Merknad Nabovarsel Fornebu Stasjon og Base

Rodeo Arkitekter

10.12.2021

Deres ref: 21/6722

Figur 2 - Viser hvordan vindusinnramming stikker ca. 1,5 m ut i byrommet ca. 0,2m over bakken og potensielt skaper en barriere i ganglinjen forbi fasaden.

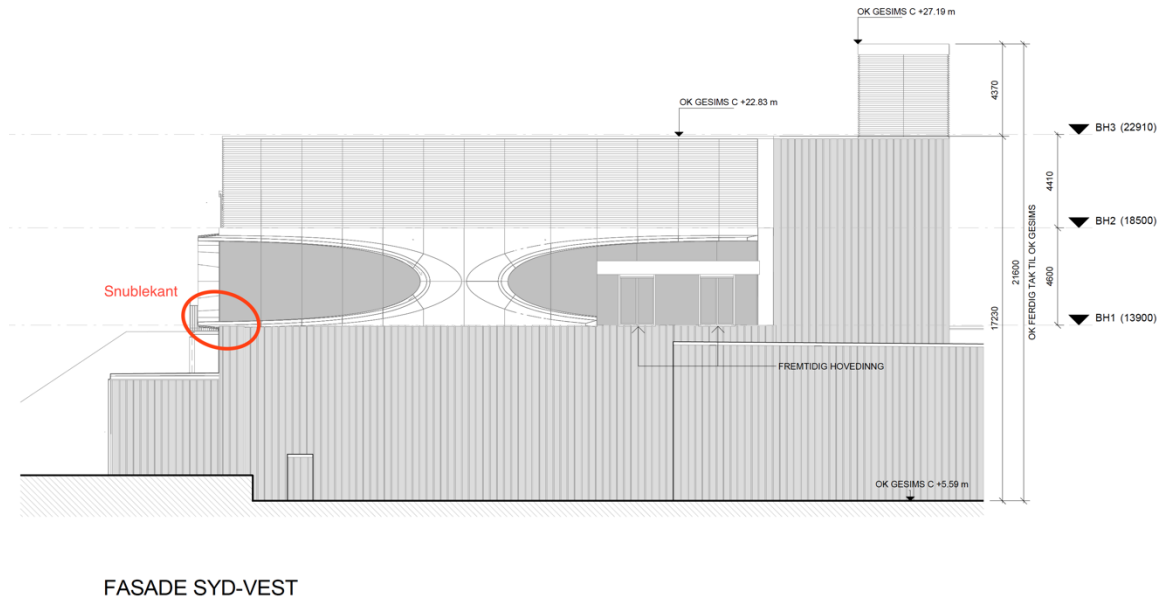
8. Utstrekning av Oppgang B

Illustrasjonen over viser oppriss av oppgang B som vil få en prominent plassering ut mot et av de viktigste torgene på Fornebu Sør. FSU er bekymret for utformingen av vindusinnramningen som stikker ut fra fasaden. I permanent situasjon vil denne tangere bygulvet på torget og stikke ut i ganglinjen. Slik den er vist i illustrasjonen ser det ut som om denne vil ha flere negative følger for byrommet. Det hjørnet hvor denne sikker ut vil være en del av en av de mest brukte bevegelseslinjene i byplanen hvor mange folk vil komme tett på dette hjørnet. Den utstikkende lave delen vil fort kunne bli en snublekant, for synshemmede spesielt. Dette hjørnet er også ut som et sted hvor det fort kan bli en opphopning av løv og søppel. Det stilles også spørsmål ved om denne er utformet for høy grad av offentlig bruk da det vil være mulig å gå på den. Dersom den er utformet i platekledning vil denne fort kunne bli skadet og oppleves som en skjemmende del av et viktig offentlig byrom.

Figur 3 - Viser foreløpig studie av hvordan utveksling over Fornebubanens ventilasjonsrom fører til en høyere 1. etasje for fremtidig bebyggelse enn inngangen til Oppgang B.

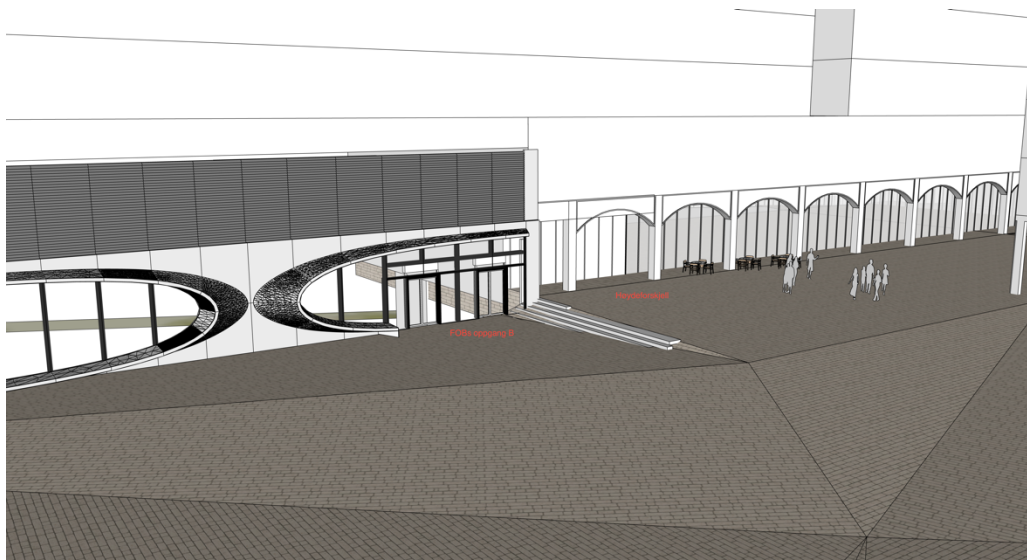
9. Fornebubanens høyder over stasjonen.

For området avsatt til stasjon (utenom oppgangene) vil det bli nødvendig at 1. etasje på bebyggelsen treffer direkte på Fornebubanens konstruksjon. Fornebubanen har overkant dekke på kote +13,1 for dette området. Fornebubanens oppgang har utgang på kote +13.85. Det betyr at for å ha en tilstrekkelig konstruktiv utveksling over stasjonen vil det ikke være mulig at 1. etasjen i oppgangen korresponderer med 1. etasjen i omkringliggende bygg og denne vil bli liggende høyere enn oppgangen til stasjonen. Dette ville kun vært mulig med korresponderende høyder desom man byggets søyler traff direkte på Fornebubanens bærevegger, men det vil i praksis si at man må detaljprosjekttere et bygg før man har gjennomgått formelle planprosesser.

Det anses ikke som en ønsket løsning, men FSU mener at det vil være mulig å løse gjennom tilpassing av landskap med trapper noen steder, men de ulike høydene vil bli førende for hvordan dette området kan utformes i fremtiden. FSU ønsker at BK er informert om dette slik at FSU ikke kan bli pålagt å senke sin 1. etasje i videre planlegging.
